SKARÐSHLÍÐ 3. ÁFANGI - BREYTING Á DEILISKIPULAG VÖLUSKARD 7

SKARDSHLÍÐ 3. ÁFANGI - BREYTING Á DEILISKIPULAGI	
LÓÐARHEITI: Völuskarð 7	
MKV: 1:500	
ÚTGÁFA DAGS:	
BLADSTÆRD: A3	MÁLSNR: D001
Unnið af:	
Valur Þór Sigurðsson, kt: 060380-3179 Email: Valur@krark.is S:6266006

Fyrir breytingu - Skarðshlíð 3.áfangi samþykkt 3. apríl 2018

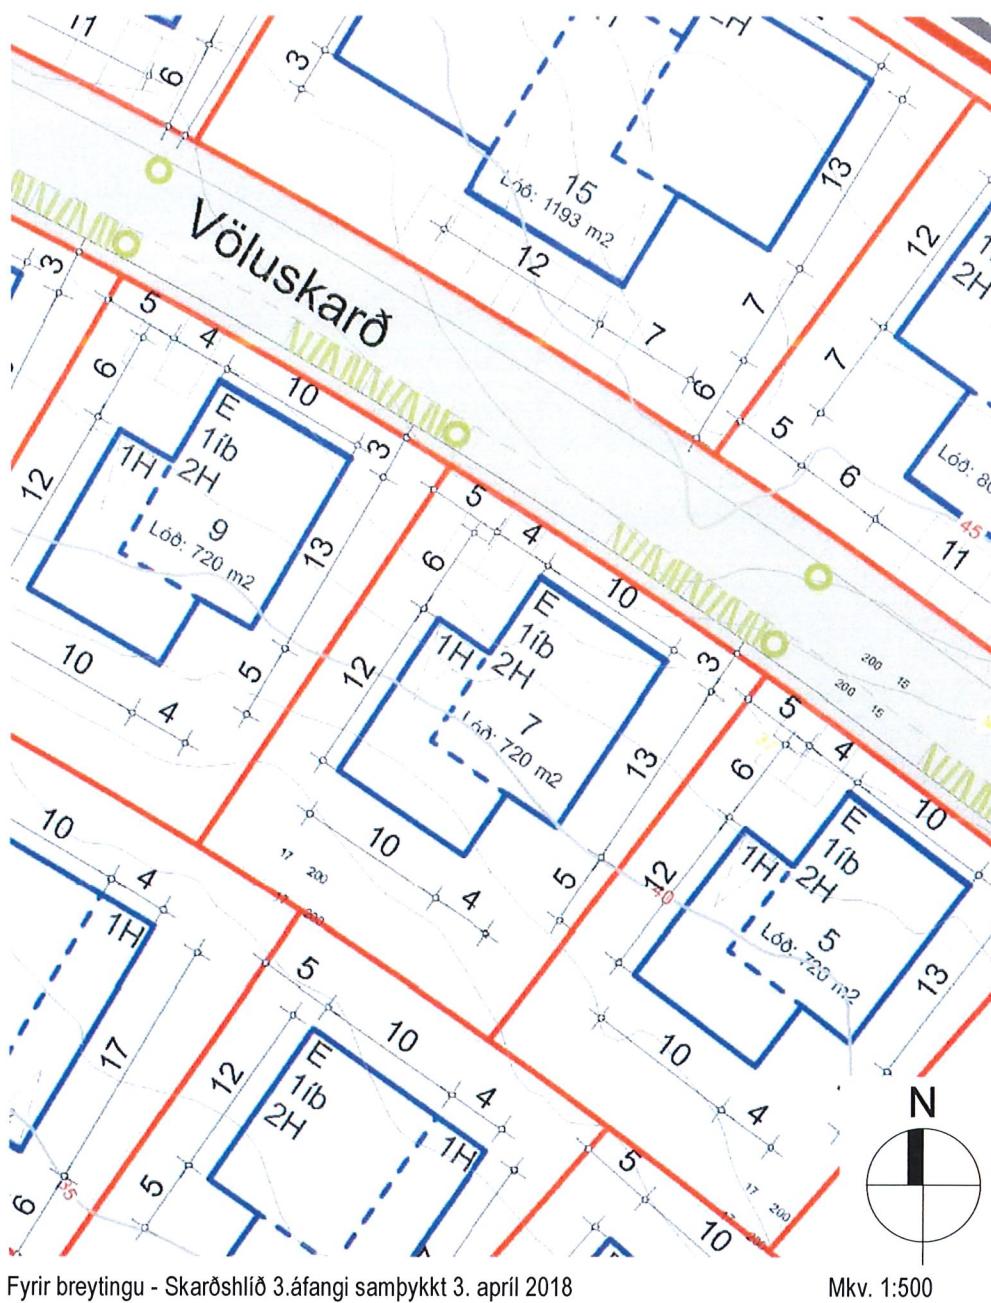
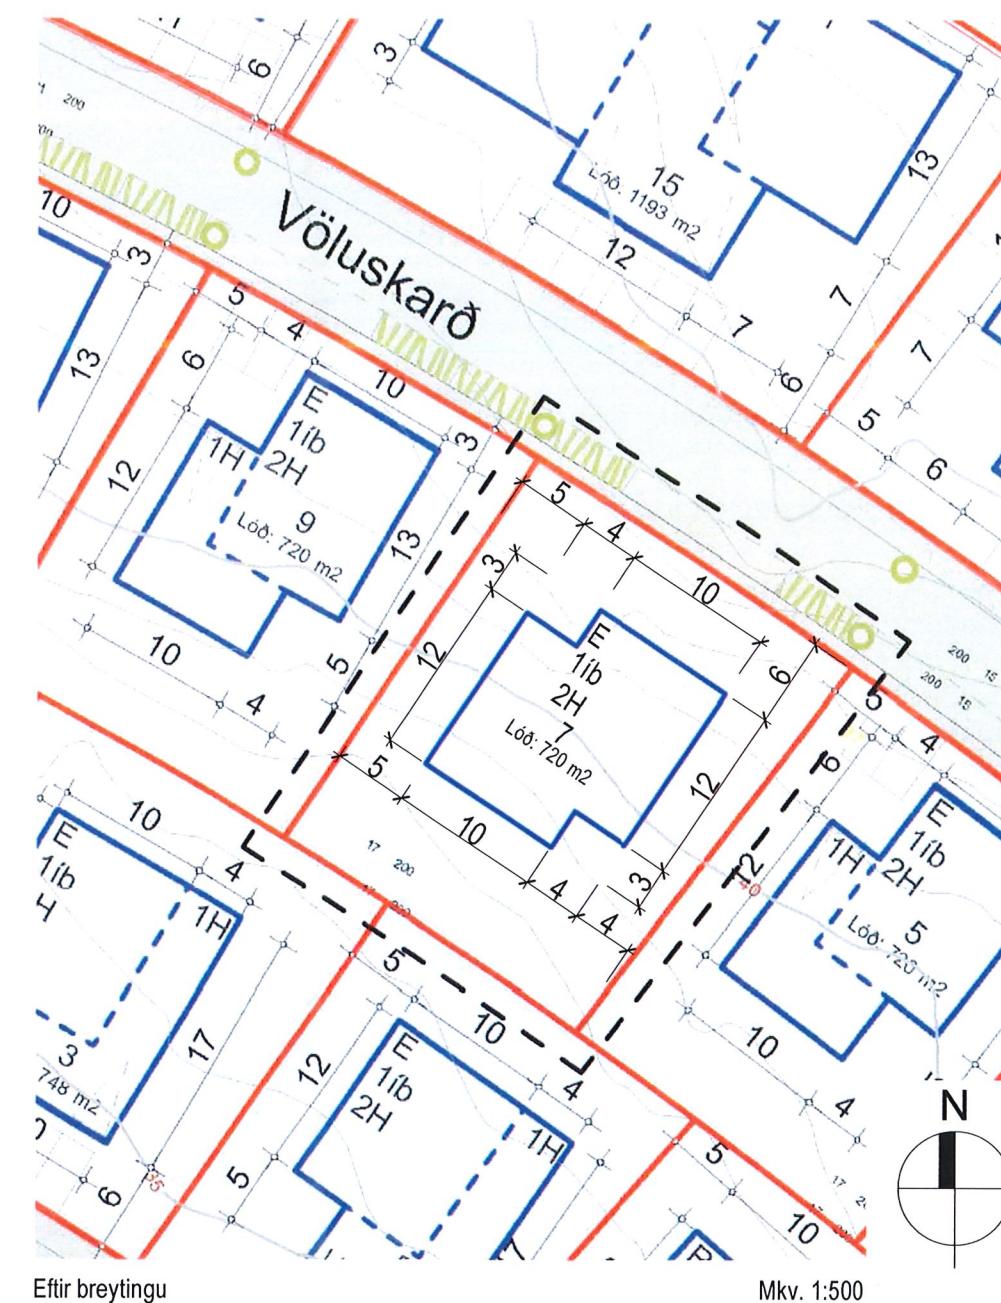
Samkvæmt núverandi skilmálum er gert ráð fyrir að bílskúr/bílskýli sé Norðvestaneginn við hús og að bílskúr og bluti af neðri hæð sé á einni hæð.

Einnig er gert ráð fyrir að byggingarlína næst götu sé bundinn lágmark 9 m.

Gert er ráð fyrir að bilskúr/bílskýli sé Suðaustanmeginn við hús og að stað þess að byggingarreitun sé að hluta til á einni hæð og hluta til á tveimur hæðum, þá sé hann einnugis á tveimur hæðum. Gert er ráð fyrir að bundinn byggingarlína verði lágmark 6,85 m og færist innar um 3m og verði 6m frá löðumörkum í stað 3m.

Einnig er gert er ráð fyrir að Byggingarreitur stækki til Suðurs um 2 m á suðausturhorn Gert ráð fyrir tilfærslum á almennum bílastæðum við götu.
